Séance du 24 février 2016

ANNEXE à la Délibération n°2016-02
Avis de la CLE sur le projet de mise à 2x2 voies de la RN 164

Situation géographique des ouvrages hydrauliques

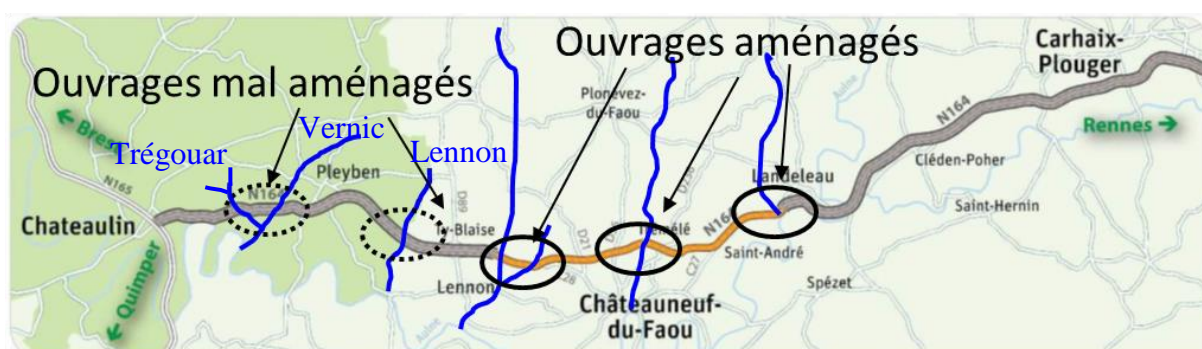
De plus, durant la durée des travaux, les cours d'eau seront barrés et pompés pour travailler au sec. La continuité sera donc temporairement très altérée au niveau des cours d'eau déplacés.

Ainsi, des mesures compensatoires supplémentaires seraient justifiées.

A proximité, au moins 3 ouvrages de franchissement sous la RN 164 ont été mal conçus lors de sa mise en 2 x 2 voies :

- Une buse ovoïde sous le ruisseau de Lennon qui est à la fois très longue (80 m) et ne présentant aucune zone de ralentissement. L'installation de ralentisseurs dans la buse permettrait d'améliorer nettement la situation (≈ 8000 €).
- Une buse ronde sous le ruisseau du Vernic assez longue (45 m), sans zones de ralentissement et sans passage à faune. L'installation de ralentisseurs dans la buse et d'un passage à loutre (cf chapitre précédent) améliorerait la situation (≈ 15 000 €).

- Une buse ronde très longue, sous dimensionnée et avec une chute très importante au niveau du ruisseau dit de « Trégouar » qui bloque totalement le passage de la faune terrestre et aquatique. L'installation d'un nouvel ouvrage hydraulique par fonçage semble être la seule solution technique permettant de rétablir le passage de la faune aquatique et terrestre. Cet aménagement, certes couteux (≈ 50 000 €, estimation GMB pour l'installation d'une buse par fonçage) permettrait néanmoins de reconnecter 4,4 km de cours d'eau et plus de 10 ha de forêts au corridor écologique formé par la vallée de l'Aulne.

L'aménagement de ces trois ouvrages présenterait des mesures de compensation tout à fait adaptées et permettrait en outre de réduire l'impact de l'augmentation du trafic (chapitre précédent).

L'aménagement d'un passage à loutre, à minima, en installant une passerelle métallique hors d'eau dans la buse sous le Vernic (photo ci-contre) permettrait à la fois de corriger l'impact « risque de collisions » et de compenser l'augmentation temporaire du trafic sur l'itinéraire de substitution.

L'aménagement au niveau du ruisseau dit de « Trégouar » pourrait être envisagé si l'ouvrage hydraulique est repris pour permettre le passage des organismes aquatiques.
